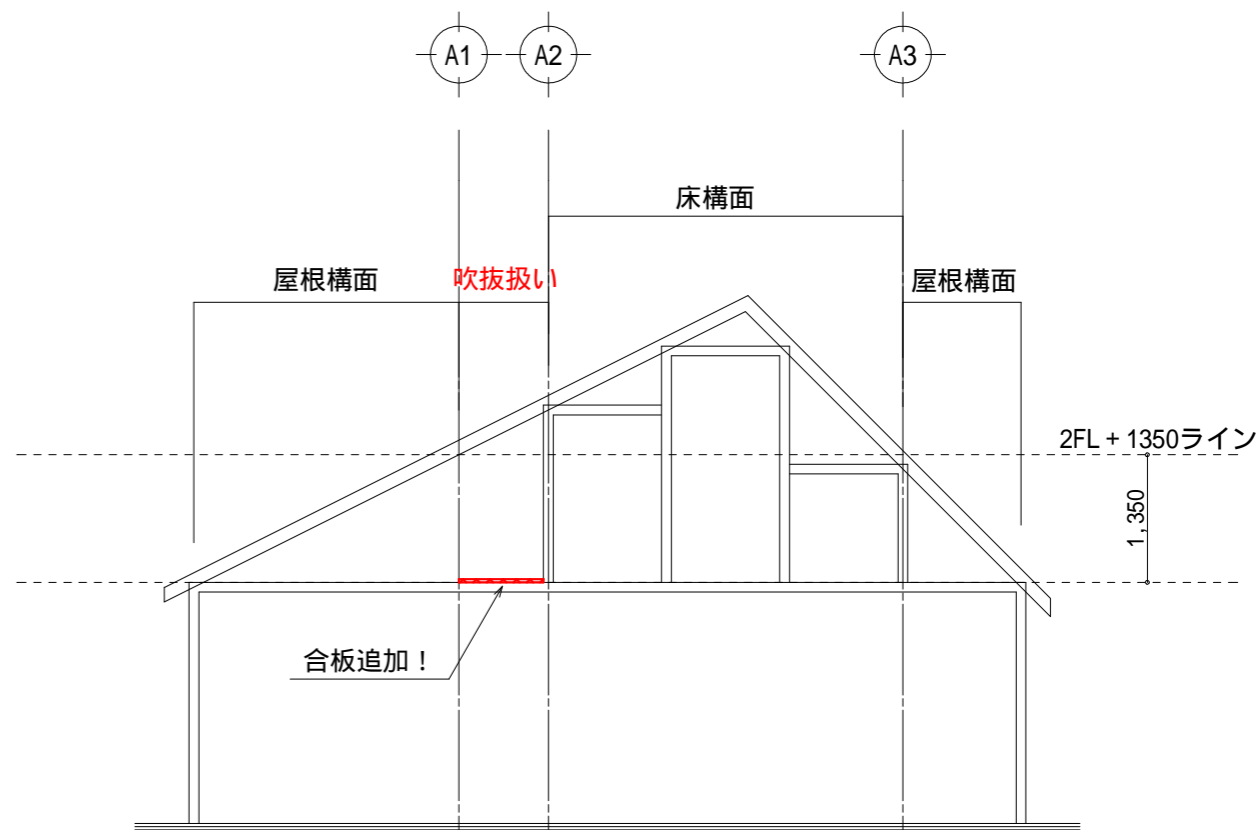
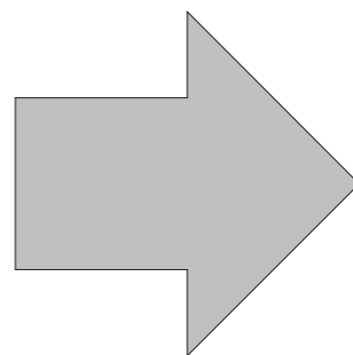
このように1直線に吹抜になりますと、必ず水平構面NGとなりますので...

1部合板を追加することにより、計算を強度を確保します!

吹抜扱いではありますが、実際は梁が通ってますので合板を追加すれば水平構面に算入できます!
